改善箇所説明図

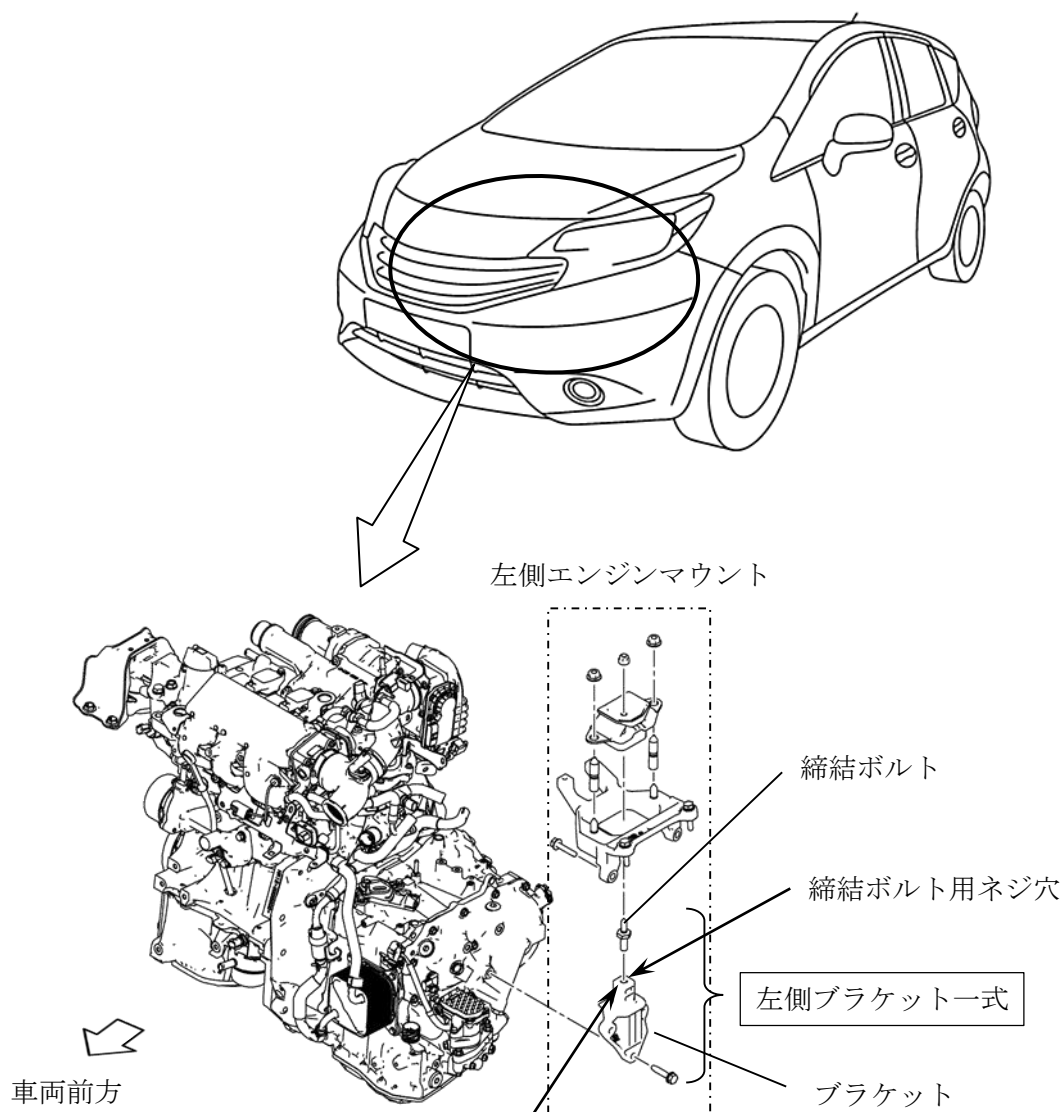
基準不適合発生箇所

過給機付エンジンの左側エンジンマウントにおいて、ブラケットの締結ボルト用ネジ穴の加工が不適切なため、ネジ穴を二重に加工したものがある。そのため、CVTの駆動力等の振動により締結ボルトが緩み、そのまま使用を続けるとボルトが破断してエンジンが傾き、最悪の場合、ドライブシャフトが外れ、走行できなくなるおそれがある。

改善の内容

全車両、当該左側エンジンマウントブラケットの締結ボルト用ネジ穴を点検し、二重に加工されたものは左側ブラケット一式を良品と交換する。

識別：銀色のシールをモデルナンバープレートの右横に貼り付ける。
